IMPIANTO AGRIVOLTAICO “LA FEUDALE” ED OPERE DI CONNESSIONE
DOCUMENTO DI SINTESI

00	27/09/2023	RECEPIMENTO RICHIESTE INTEGRAZIONI MASE REGISTRO UFFICIALE(U).0001433.10-02-2023	M.C. - E.S.	M.C. - E.S.	L.S.
REV.	DATE	DESCRIPTION	PREPARED	VERIFIED	APPROVED

La trattazione a seguire costituisce il documento unitario contenente le risposte ad ogni singola richiesta di integrazioni da parte della CTVA del MASE (comunicazione m_ante. CTVA. Registro ufficiale. U. 0001433. 10-02-2023)

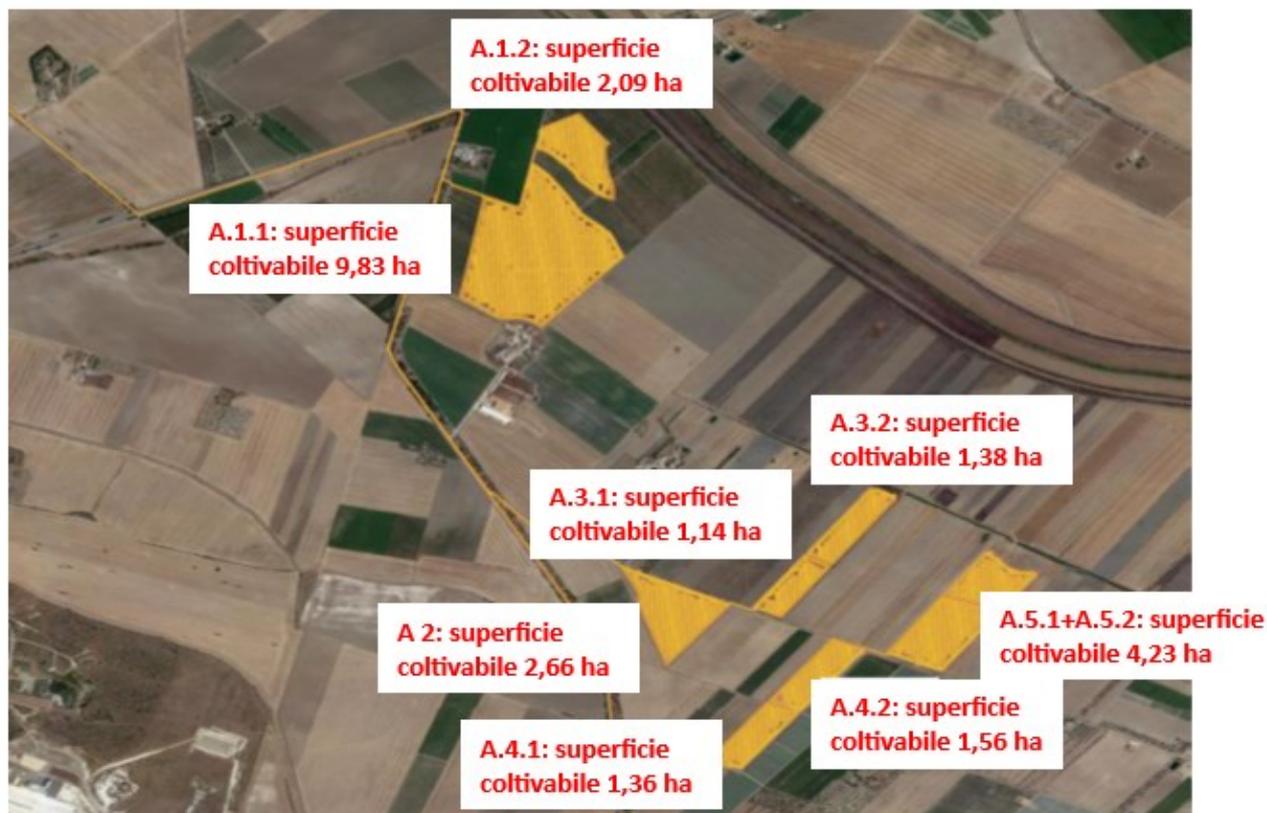
2.4 Si richiede di integrare la Relazione pedoagronomica (file RelazionePedoAgronomica_Relazione Pedo-Agronomica) indicando le colture previste per l'utilizzazione agronomica dell'area con la descrizione delle modalità previste di conduzione delle colture, le superfici destinate a ciascuna coltura e il totale delle superfici coltivate; le suddette superfici dovranno essere indicate sia sotto forma di tabella sia in forma grafica, indicandone l'ubicazione.

In merito a quanto richiesto al punto 2.4 dalla CTVA, si fa presente che nel documento "RelazionePedoAgronomica_Relazione Pedo-Agronomica" si riporta:

*La coltivazione verrà realizzata attraverso la lavorazione profonda del terreno per favorire lo sviluppo dell'apparato radicale, affinamento e preparazione del letto di semina, semina. All'occorrenza verrà restituito al suolo il quantitativo di acqua necessario al corretto sviluppo della coltivazione. La determinazione dei volumi irrigui e i turni da utilizzare, saranno definiti in funzione agli andamenti stagionali, determinati da un sistema di sensori (anemometro, igrometro, pluviometro, solarimetro, sonda per il monitoraggio dell'umidità del terreno, ecc...), atto a controllare tutti i parametri utili alla coltivazione agraria, necessari per definire un accurato **piano di monitoraggio** della coltura.*

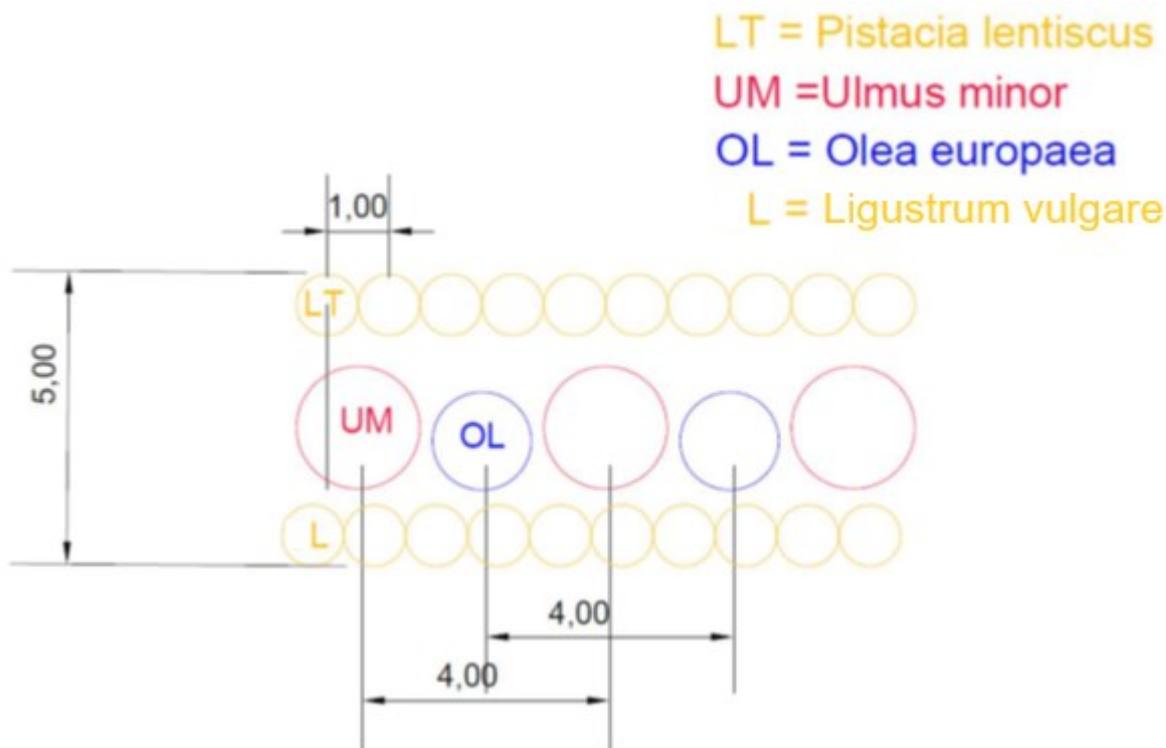
4.1 Si richiede di prevedere, quale opera di mitigazione ecologica e paesaggistica, la realizzazione di una siepe perimetrale multispecifica e multistratificata (composta da specie arboree, arbustive e suffruticose appartenenti alla vegetazione potenziale locale, con particolare riferimento a quelle descritte per le aree della Rete Natura 2000 censite nell'areale di riferimento, di ampiezza pari ad almeno 5 metri, all'esterno della recinzione perimetrale di ciascuna porzione di impianto. Si richiede di predisporre uno specifico progetto, che comprenda anche le attività previste per l'irrigazione di soccorso e la sostituzione delle fallanze per tutta la durata di funzionamento dell'impianto. La siepe deve essere realizzata contemporaneamente alla realizzazione dell'impianto, e deve essere preservata alla sua dismissione;

In merito a quanto richiesto al punto 4.1 dalla CTVA, viene prevista una siepe perimetrale, costituita da specie vegetali che, dopo un'attenta analisi delle informazioni raccolte, sono state identificate come idonee:

- Lentisco (*Pistacia lentiscus*)
- Ligustro (*Ligustrum vulgare*)
- Olivastro (*Olea europaea var. sylvestris*)
- Olmo (*Ulmus minor*)

Inoltre, la realizzazione della siepe si sviluppa su complessivi 8 km lineari per una fascia di larghezza pari a 5 m, per una superficie complessiva di intervento pari a 40.000 mq ossia 4 ettari.

Anelli H50cm/H100cm
con bicchiere

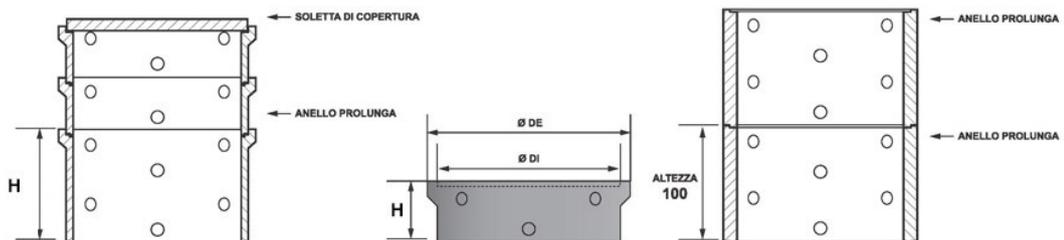
6.1 Anche con riferimento a quanto richiesto al punto 3.1, attesa l'interferenza di alcune delle opere in progetto (in particolare i cavidotti MT) con il reticolo idrografico individuato dal PAI e con aree a pericolosità idraulica media e alta cartografate dallo stesso Piano, redigere una relazione idraulica nella quale sia descritta la modalità di risoluzione di tutte le interferenze con il reticolo idrografico e sia effettuata la verifica dell'invarianza idraulica delle stesse. Si richiede inoltre di descrivere le opere di drenaggio previste nel progetto, fornendo indicazioni in scala adeguata sulla loro ubicazione planimetrica.

In merito a quanto richiesto al punto 6.1 dalla CTVA, è stato redatto il documento "RelazioneIdraulica_Relazione idrologica idraulica" attenționando le modalità di risoluzione delle interferenze con il reticolo idrografico e l'invarianza idraulica delle stesse.

Intorno alle pareti forate dei pozzi disperdenti si prevede uno strato di pietrisco/ghiaia, sistemato anch'esso ad anello, per uno spessore in senso orizzontale di almeno 50 cm e di granulometria crescente procedendo verso le pareti dei pozzi, in modo da facilitare il deflusso delle acque ed evitare l'intasamento dei fori disperdenti. Si prevede di posizionare uno strato di "tessuto non tessuto" sulla superficie laterale degli anelli per prevenire eventuali occlusioni che possano modificare la capacità filtrante.
